**OGGETTO: progetto di "Razionalizzazione della rete di alta tensione nelle  
aree di Venezia e Padova" presentato da Terna rete Italia s.p.a. - prime  
osservazioni ai sensi dell'art. 24 D.lgs. 152/2006**

## **Razionalizzazione della rete elettrica di alta tensione nelle aree di Venezia e Padova**

# **OSSERVAZIONI Prime indicazioni**

Stralcio tavola "Corografia area di intervento Malcontenta/Fusina "C" – Interventi previsti (progetto procedura 2008)

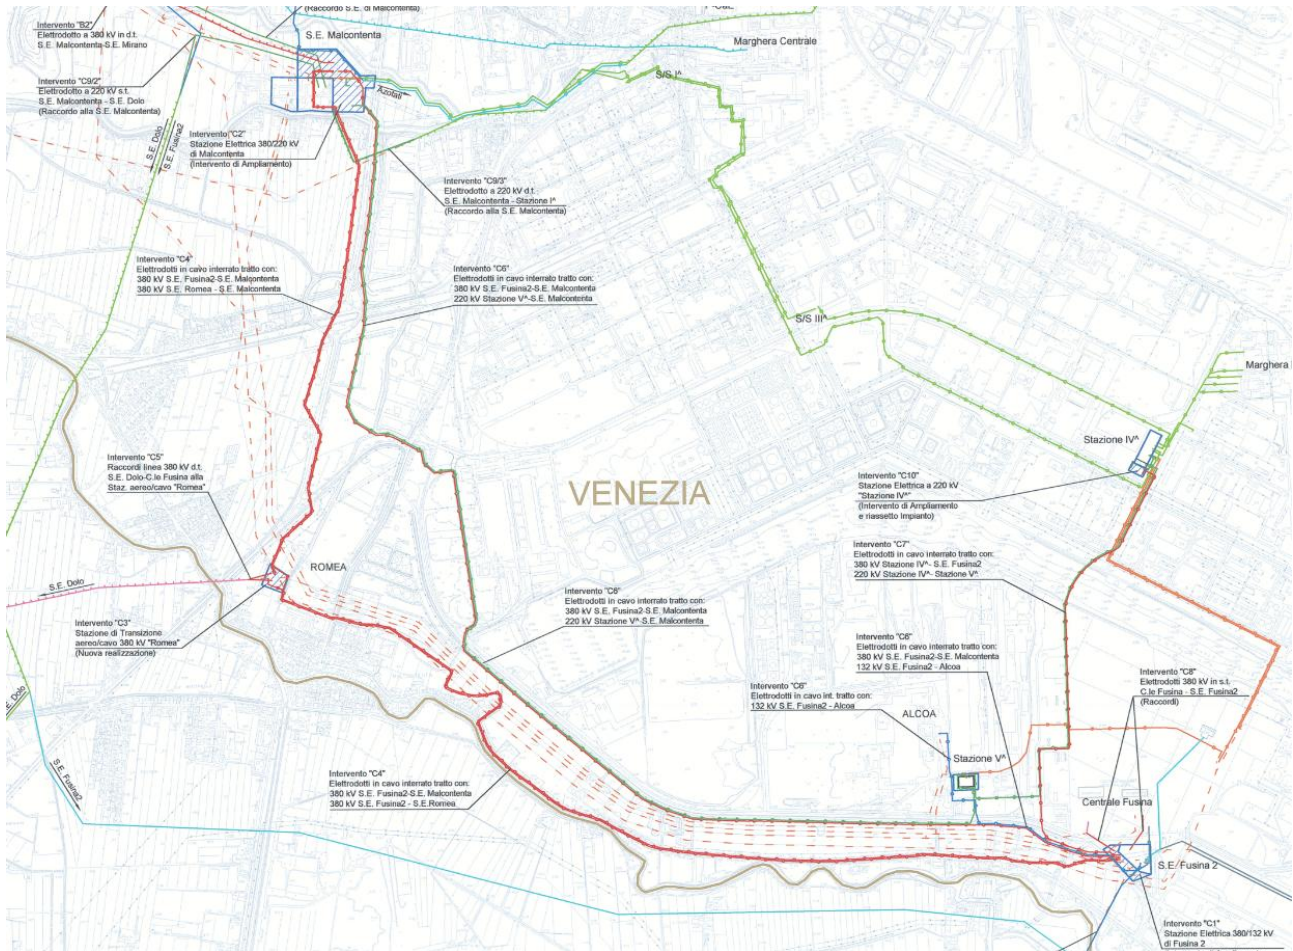
Va ricordato che il progetto presentato nel 2008, sempre relativo alle tratte Dolo-Camin e Fusina – Malcontenta, prevedeva la realizzazione delle seguenti linee a 380kV in cavo interrato (evidenziate nella immagine di seguito riportata):

Nel caso del SIA in oggetto, Terna avrebbe potuto individuare nell'asse "infrastrutturale" dell'idrovia il sedime per la realizzazione della linea elettrica in cavo, atteso che oggi tecnologicamente è possibile utilizzare la tecnologia del cavo estruso XLPE, così come avviene in tutto il mondo (Italia compresa).

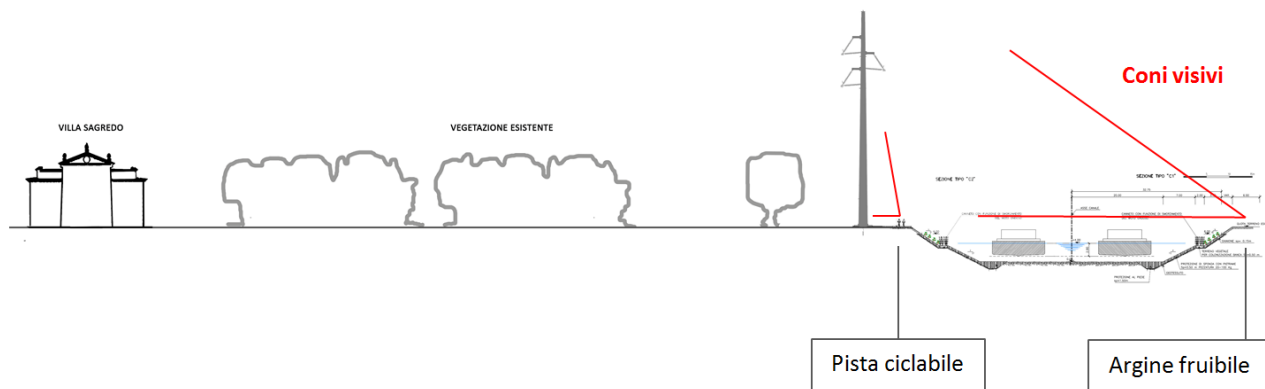
Rispetto alle mitigazioni paesaggistiche proposte per Villa Sagredo, si ritiene importante sottolineare come Terna non affronti le seguenti questioni fondamentali dal punto di vista paesaggistico:

- è stato verificato solo il livello di interferenza che il progetto genera rispetto a chi fruisce il Bene, ovvero il suo proprietario e gli ospiti della villa (ristorante e convegni), non anche rispetto a chi fruisce il Bene da un'area pubblica, come ad esempio l'idrovia. Il fotoinserto elaborato dal punto di ripresa S14a, elaborato da Terna, ne è l'esempio. Il paesaggio, infatti, deve essere interpretato come "campo" e "controcampo";

Se le misure mitigative possono in qualche modo, appunto, mitigare la visione dell'elettrodotto da parte di chi fruisce il Bene, dall'altra tali mitigazioni sono ininfluenti per la popolazione che, percorrendo gli argini dell'idrovia e la viabilità esistente, può osservare la villa che è un Bene pubblico (altrimenti non sarebbe tutelata).
